Ref. Concorrência nº 06/2020 – UNIOESTE-Reitoria

**Objeto: EMPREITADA POR PREÇO UNITÁRIO, PARA A EXECUÇÃO DE INFRAESTRUTURA DE REDE LÓGICA E COMUNICAÇÃO DA UNIOESTE (CAMPI DE MARECHAL CÂNDIDO RONDON E TOLEDO)**

**ANÁLISE PRELIMINAR DE ENGENHARIA**

Edital n. 006/2020 – UNIOESTE –  
Marechal Cândido Rondon - Toledo  
Processo n. Processo n. 58.090/2019 - Reitoria  
Modalidade: Concorrência  
Tipo: Menor Preço  
Regime: empreitada por preço unitário  
APA

**Lote (Item 02 - História e Geografia, em Marechal Cândido Rondon):**

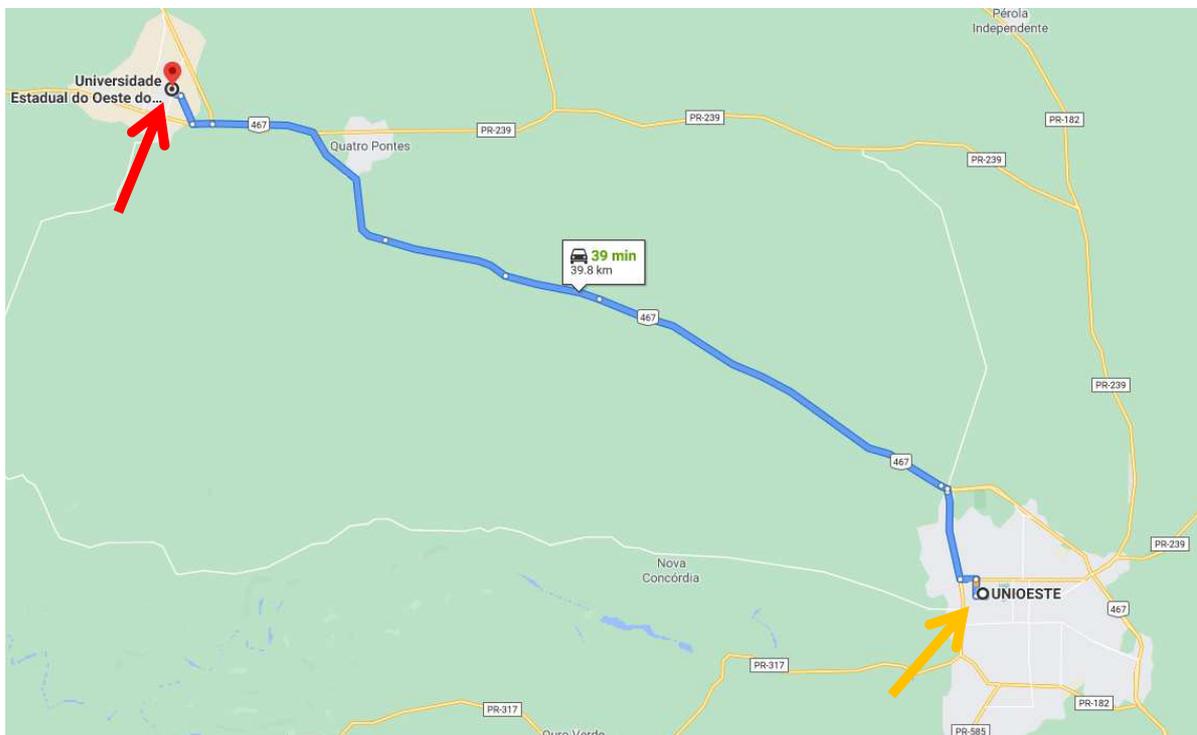
Como visto anteriormente, o prazo para a execução das três obras é de 60 dias. Os serviços são simultâneos nos três prédios (dois prédios separados entre si em Marechal Cândido Rondon e um prédio em Toledo), pois os três cronogramas possuem percentuais previstos para medições aos 30 dias e aos 60 dias (figuras a seguir):
